**AREA TECNICA
Settore Territorio**

**VERIFICA DI ASSOGGETTABILITÀ A VALUTAZIONE AMBIENTALE STRATEGICA
DEL SUAP IN VARIANTE AL PIANO DI GOVERNO DEL TERRITORIO DI VERGIATE**

ai sensi della DCR 13.03.2007 n. 351, della DGR 10.11.2010 n. 761 e della DGR 25.07.2012 n. 3836

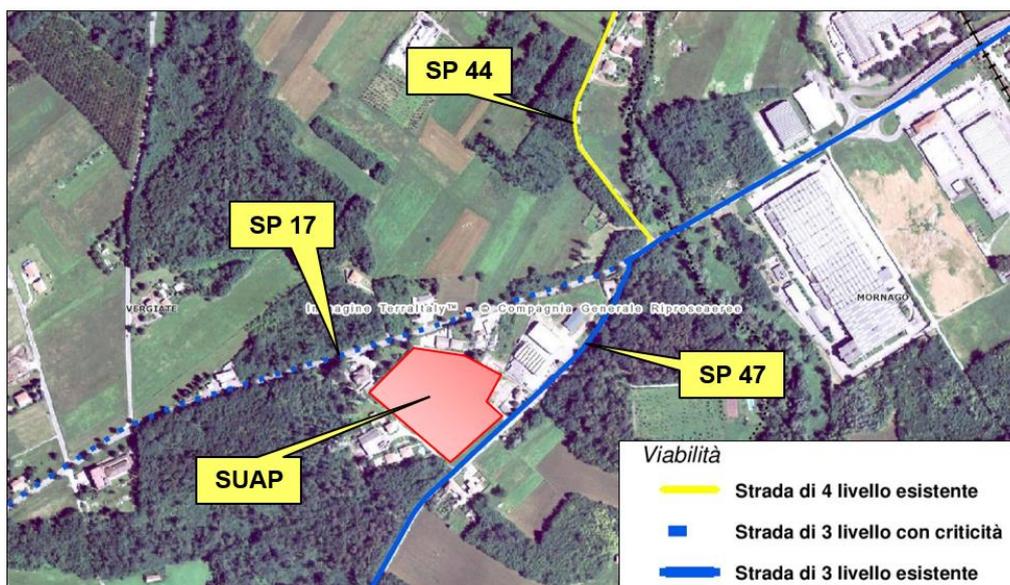
In riferimento ai criteri per la determinazione dei possibili effetti significativi definiti all'Allegato II della DCR VIII/351 del 13.03.07, in relazione alle caratteristiche della Variante (punto 1 dei criteri regionali), si ritiene di evidenziare quali elementi di attenzione rispetto a piani e programmi o progetti di livello sovracomunale, l'interferenza della stessa (area individuata in rosso nelle immagini a seguire) con ambiti agricoli di PTCP (figura 1, campitura verde) e con elementi delle reti ecologiche sovraordinate: zona tampone della REP (figura 2, campitura gialla), elementi di primo livello della RER (figura 3, linee verdi orizzontali), elementi della rete Campo dei Fiori – Ticino (figura 4, campitura gialla).

Come anticipato nei contenuti del precedente paragrafo 3, la maggior parte dell'ambito di variante ricade in zona C2 del Parco del Ticino (esternamente alla zona di Iniziativa Comunale) e, in tali zone, le norme del PTC vietano la realizzazione di nuovi edifici adibiti ad attività produttive (rif. art. 8.C.4 NTA del Parco contenute nel 2° Supplemento Straordinario al n. 40 – 5 ottobre 2001), pertanto si rimanda al Parco del Ticino ogni valutazione circa la procedura, soprattutto laddove comporti variante allo strumento urbanistico del Parco.

Contestualmente, è necessaria una modifica alla rete Campo dei Fiori Ticino in cui la medesima area ricade.

Ubicazione dell'intervento. L'area risulta essere al di fuori dell'agglomerato AG01213081_Vergiate S Eurosia

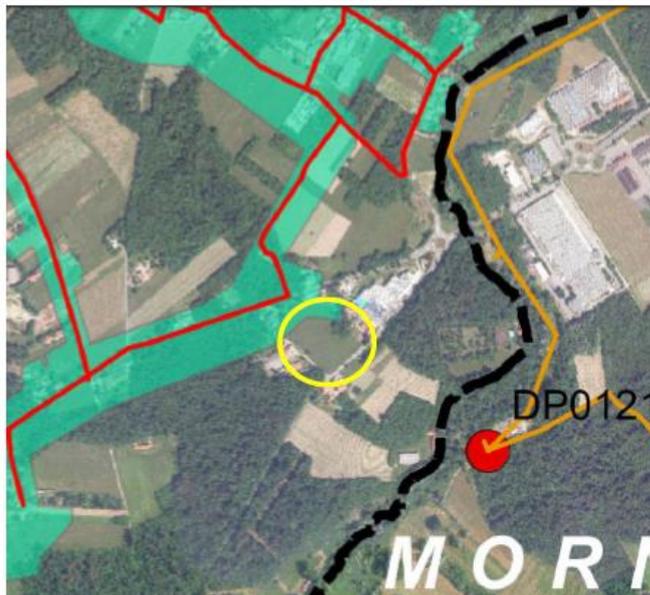
Si fa presente che l'area oggetto di intervento risulta essere al di fuori dell'agglomerato, come rilevabile dall'immagine successivamente riportata. Dalla tavola delle reti di scarico, che risulta essere poco leggibile, non si riesce a individuare la presenza o meno di uno scarico in pubblica fognatura. Dalla mappatura GIS delle reti del gestore Alfa, non risultano, infatti, reti che servono l'insediamento, sia quello in progetto che quello esistente. Va pertanto chiarita la presenza o meno di un allaccio in pubblica fognatura.

Essendo l'area al di fuori dell'agglomerato, il Comune di Vergiate dovrà condividere con l'Ufficio d'Ambito la richiesta di modifica dell'agglomerato stesso (in termini di perimetrazione).
